Број: 140/2025

П Р И М Е Д Б Е

подносимо примедбе на Нацрт Плана детаљне регулације за лежиште „Мазгош“ и пратећи Извештај о стратешкој процени утицаја. Примедбе су засноване на заштити јавног интереса, одрживог развоја локалне заједнице, као и заштити животне средине и здравља грађана. Сматрамо да је отварање отвореног рударског окна неприхватљиво јер не постоје било какве гаранцију за спречавање загађења и трајних негативних последица по површинске и подземне воде у већ угроженом региону Србије. Ризици по локалну заједницу у Забрђу су превелики, јавни интерес угрожен, док пројекат који угрожава јавни интерес инициран је и осмишљен како би се пре свега обезбедио профит инвеститора (Вуковић бенз д.о.о.) без обзира на негативне последице до којих може довести. Због свега наведеног противимо се отварању рудника у потпуности!

Слика 1. Међународно значајно подручје за птице (IBA) Горњи Висок и Видлич (<https://datazone.birdlife.org/site/factsheet/gornji-visok-and-vidlic>)

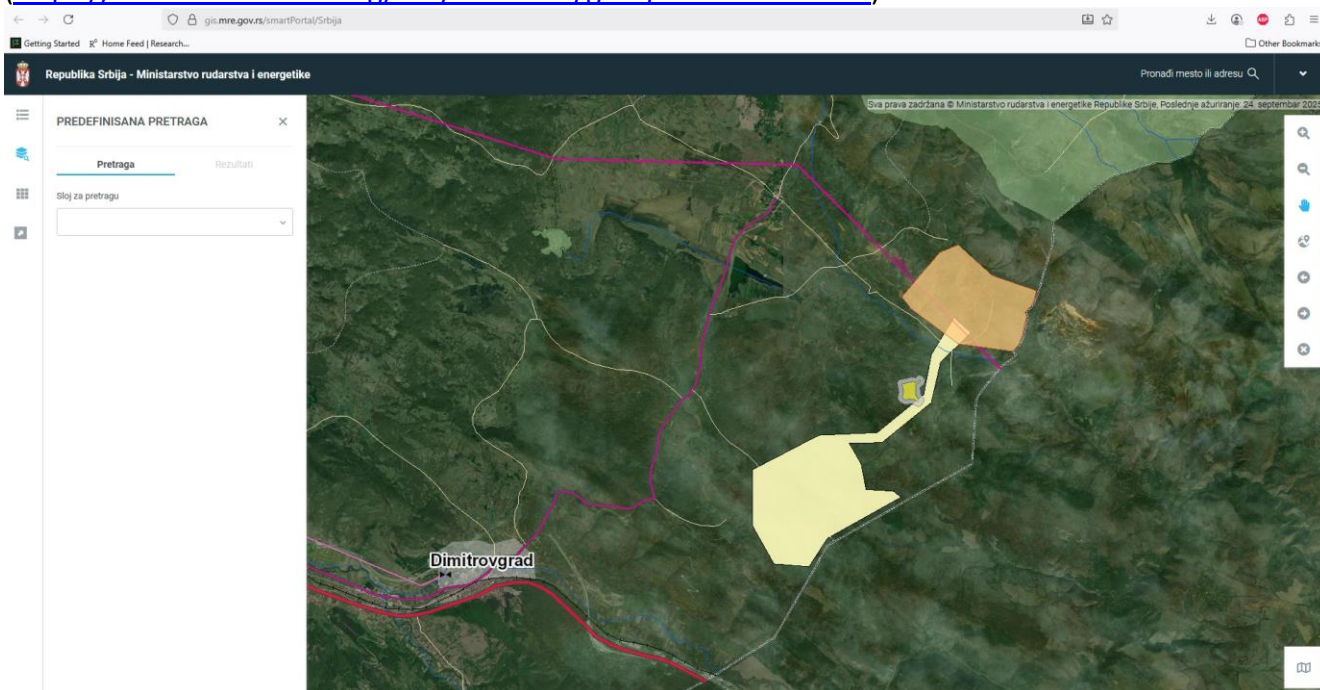
Подручје просторне целине „Забрђе“, укључујући и атар села Мазгош, налази се у склопу Међународног значајног подручја за птице (IBA) Горњи Висок и Видлич. Важно је истаћи да би придруживањем у Европску Унију IBA површине биле преиначене у NATURA2000 подручја и постала званично заштићена. Такође, иако није званично заштићено у склопу Парка природе „Стара планина“, ово подручје налази се у склопу Еколошке мреже Републике Србије „Стара планина“, тако да се према Уредби о еколошкој мрежи („Службени гласник РС“, бр. 102/2010) оно ипак третира као да има одређени ниво заштите. Из тог разлога је Министарство за заштиту животне средине издало Услове заштите. Отварање отвореног рудника угља у селу Мазгош отворило би могућност и за ширење на друга позната лежишта угља која се налазе западније долином Забрђа према Просторном плану Републике Србије за период 2021–2035, а већ сада се дозвола за истраживање/експлоатацију простире до ивица суседних села Мојинци, Протопопинци и Бребевница, што се види на сајту Министарства рударства и енергетике. Поред рудника према Бребевници се налази и мало окно за неметале, планирана соларна електрана и дозвола за геолошка истраживања. Дакле, отварањем отвореног рудника угља у Мазгошу на планираној површини потенцијално би довело до ширења на крају до нестанка сва 4 села, уз потенцијал ширења даље ка западу до села Смиловци у чијој околини се налазе и тресетише са два вештачка језера. Све наведено би у потпуности обесмислило заштиту природе подручја са
